**規格變更通知****NRL 系列回路保護器**

茲因 NRL 系列回路保護器的規格有所變更，特此通知。

內部回路：串列跳脫(電流跳脫)

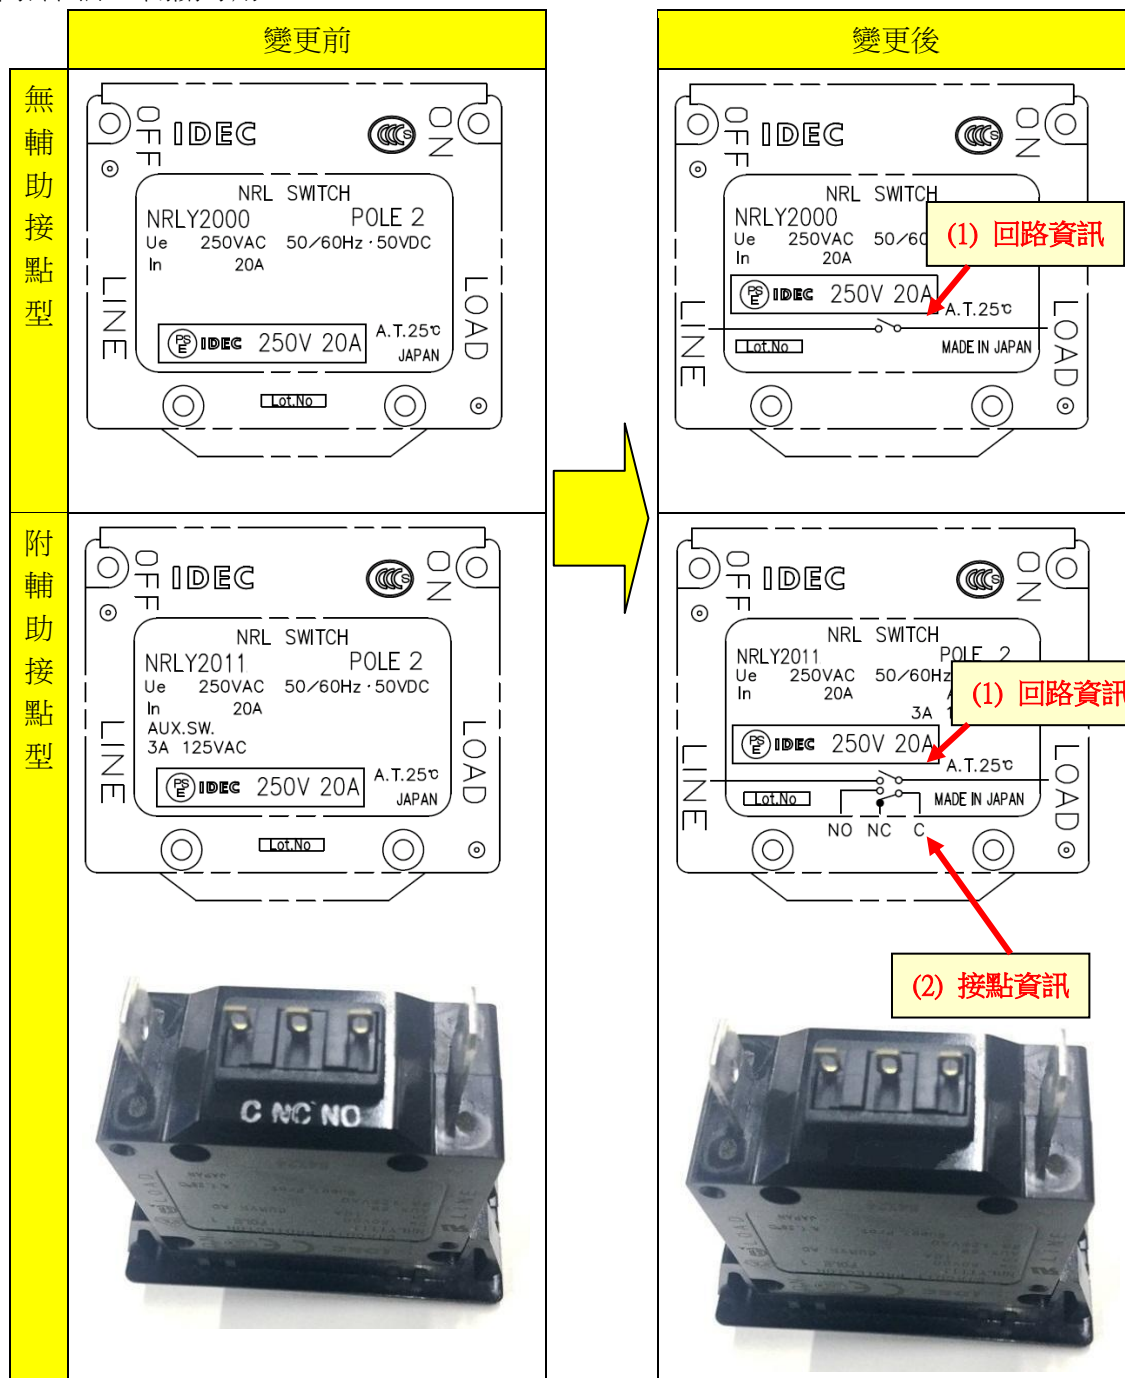
- 1.回路資訊將標示於產品標籤。
- 2.附輔助接點型的產品，其接點資訊將從產品底部移除，移至產品標籤上。
- 3.串列跳脫(電流跳脫)型回路保護器標籤上將標示日文說明「機器取り込み専用」。  
這代表該產品不需要取得 PSE 標誌。PSE 標誌在日本市場有時會被要求。

變更前	變更後
無輔助接點型	<p>CIRCUIT PROTECTOR NRLR2100F POLE 2 Ue 250VAC 50/60Hz In 10A CURVE AA Suppl.Prot. A.T.25℃ JAPAN</p>	<p>(1) 回路資訊</p>
附輔助接點型	<p>CIRCUIT PROTECTOR NRLR2111F POLE 2 Ue 250VAC 50/60Hz In 10A CURVE AA AUX.SW. 3A 125VAC Suppl.Prot. A.T.25℃ JAPAN</p>	<p>(1) 回路資訊</p> <p>(2) 接點資訊</p> <p>(3) 日文說明</p>
	<p>C NC NO</p>
